Meie 10.11.2025 nr 7.1-1/25/18845-2

Riigitee 13111 Kauksi-Vasknarva tee ja Käo tee ristumiskoha ehitamise nõuded

Joonis 1. Ristumiskoha pikikallade kujundamine

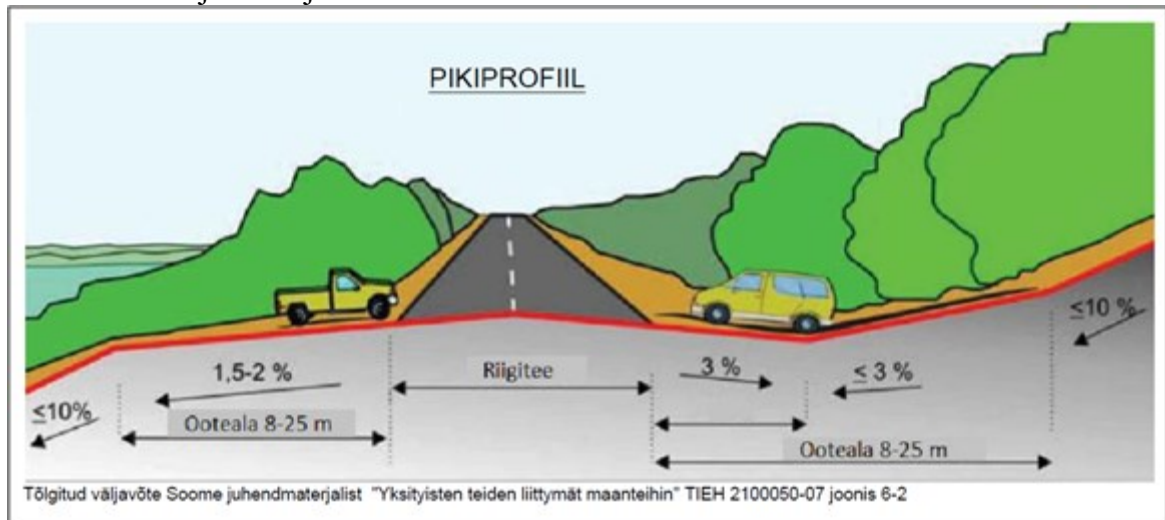
- 8.3. Mõõdistusala ja uuringud peavad olema piisavad projekti koostamiseks ja kontrollimiseks.
- 8.4. Mõõdistada olemasolevad riigitee veeviimarid mahus, mis on vajalik eelvoolu tagamiseks.
- 8.5. Projekti kooskõlastamiseks esitamise hetkel peab olema geodeetilise mõõdistuse sh kooskõlastuste vanus kuni üks aasta.
9. Ristumiskoha plaanilahenduse koostamisel lähtuda Transpordiameti tüüpjoonistel toodud põhimõtetest arvestades kavandatava liikluskoosseisu ja -sagedusega. Pöörderaadiused määrata liikluskoosseisu kõige ebasoodsama sõiduki pöördekoridoride järgi. Kujutada pöördekoridoreid joonistel.
10. Ristumiskoht projekteerida riigiteega võimalikult täisnurga all. Ristumiskoha pikikalded määrata vastavalt alltoodud joonise põhimõtetele arvestusega, et riigitee alusele maale sademeveett üldjuhul ei juhitata.
